**Osservazioni al  
Deposito Costiero GNL di Brindisi  
Rapporto Preliminare di Sicurezza per la fase di Nulla Osta di Fattibilità  
(NOF) ai sensi del D.Lgs. 105/15  
Doc. No. P0036915-1-H1 Rev. 0 – Luglio 2023**

**PRESENTAZIONE DI PARERI ED OSSERVAZIONI SULL'INSEDIAMENTO INDUSTRIALE  
PROPOSTO, SECONDO QUANTO PREVISTO DALL'ART. 24 DEL D.LGS. N. 105/2015 PER IL  
PROGETTO DI REALIZZAZIONE DI UN DEPOSITO COSTIERO DI GNL NEL PORTO DI  
BRINDISI PROPOSTO DALLA SOC. EDISON S.P.A.**

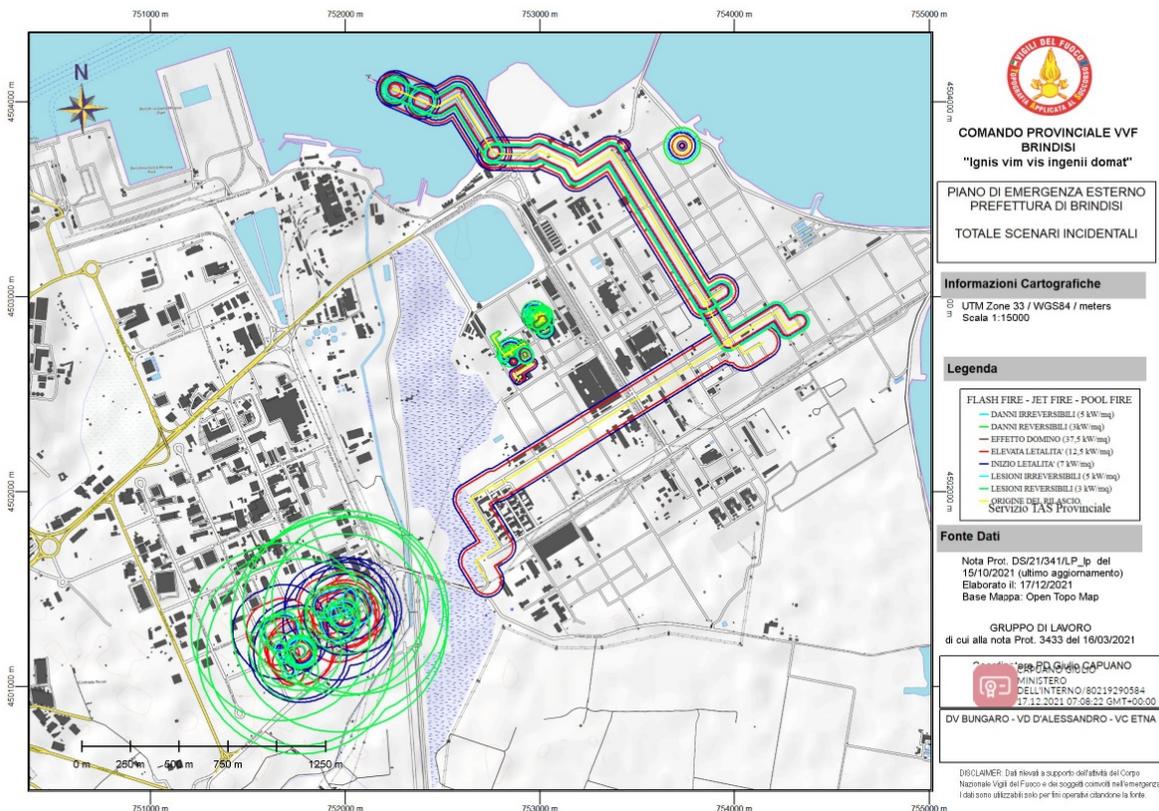
d. Secondo il **Piano di emergenza esterna del Petrolchimico ENI Versalis**, del 2021 redatto dalla Prefettura di Brindisi (pag 29), "Il multisito (ex polo petrolchimico) di Brindisi **sfiora, a monte, un tratto di costa classificata dal P.A.I. a pericolosità elevata (PG3)**. Questa classificazione è frequente lungo la costa pugliese ed è dovuta, essenzialmente, alla presenza di due fattori: grotte carsiche o altre forme significative di dissoluzione carsica, zone con debolezza geologica strutturale con crolli o ribaltamenti di antiche falesie"

Dalla cartina nella stessa pagina (qui allegata) relativa agli scenari incidentali del Petrolchimico ENI Versalis. la distanza dal più vicino punto degli involuipi al sito del deposito Edison e alle gasiere è **inferiore a 500 metri**, e si evince che la costa così classificata è continua al sito del deposito di gas.
